Žádost o vyjádření k projektové dokumentaci stavby „Oplocení mezi pozemky parc.č. 1381 a 1382, a pozemky parc.č. 1381 a 1383/1, na pozemku parc.č.1381, vše v katastrálním území Svinov, obec Ostrava“.

„Odstranění starého a stavba nového oplocení“
na pozemcích parc.č. 1381, 1382 a 1383/1 v k.ú. Svinov

záporné vyjádření

VYPRACOVAL: ING. SLÁBEČEK PETR			
STAVBA PLOTU PROSTOROVÁ VÝSTAVBA MÍSTNOST STAVBY POKLADNA 100/100	FORMÁT	A 4	
	ŠKALA	1:25	
	ÚČEL	S. R.	
PŘEVZAL: ING. PLOTU	M.	Č. V.	
	1:25	2

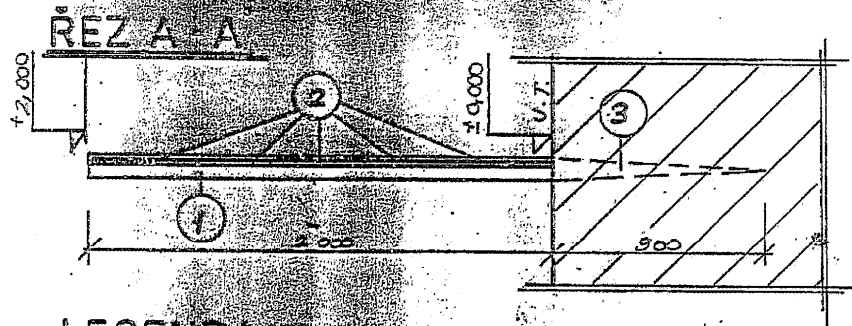
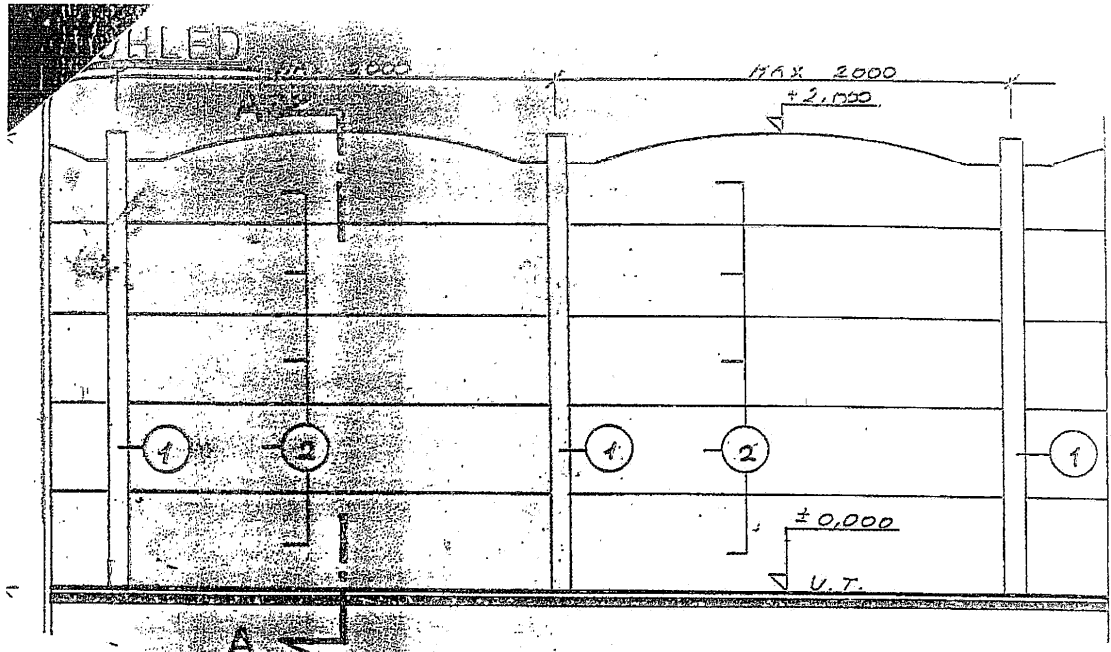
Dokumentace řeší umístění nového oplocení (dodatečné povolení stavby). Nový plot je proveden jako neprůhledný z dřevěných sloupků výšky 2 m o maximální osové vzdálenosti 2 m a výplně plotu, která je tvořena z cetris desek tloušťky 20 mm. Sloupky jsou ukotveny na ocelové pozinkované základové trny zabité do hloubky 900 mm. Dřevěné sloupky jsou opatřeny ocelovými vodícími profily pro uchycení cetris desek.

Navržené urbanistické řešení umísťuje stavbu oplocení do území se zástavbou rodinnými domy s charakteristickou urbanistickou strukturou. Vzhledem k malé vzájemné vzdálenosti dvou rodinných domů a přítomnosti okenních otvorů do obytných místností v protilehlých stěnách je takto materiálově a technicky řešené oplocení nevhodné.

Oplocení navíc nespĺňuje požadavky na technické provedení oplocení v záplavových územích dle §7 odst. 3 vyhlášky č. 268/2009 Sb., o technických požadavcích na stavby.

ÚHA považuje předložený záměr v daném území z urbanistického hlediska za nevhodný, a proto nesouhlasí s umístěním záměru v řešeném území.

ÚHA nesouhlasí s vydáním územního rozhodnutí k dodatečnému povolení stavby.
